改善箇所説明図

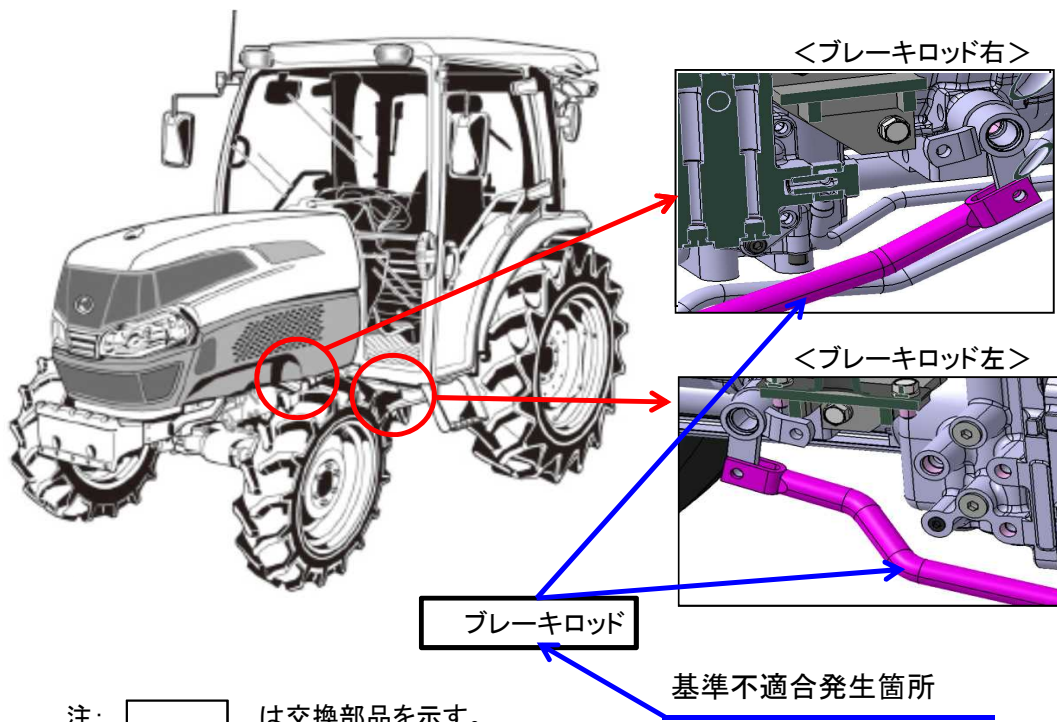
農耕トラクタの制動装置において、ブレーキロッドの形状が不適切なため、当該ロッドとクラッチハウジングケース及びパワーステアリング配管との隙間が狭いものがある。そのため、ブレーキペダルの遊び調整を行うと、隙間がさらに狭くなり、制動装置を作動させると、ブレーキロッドとクラッチハウジングケース及びパワーステアリング配管が接触するおそれがある。

改善の内容：
全車両、ブレーキロッドを対策品に交換する。

改善後の識別：
右ブレーキ支点ボルトに白丸ペイントを追加する。
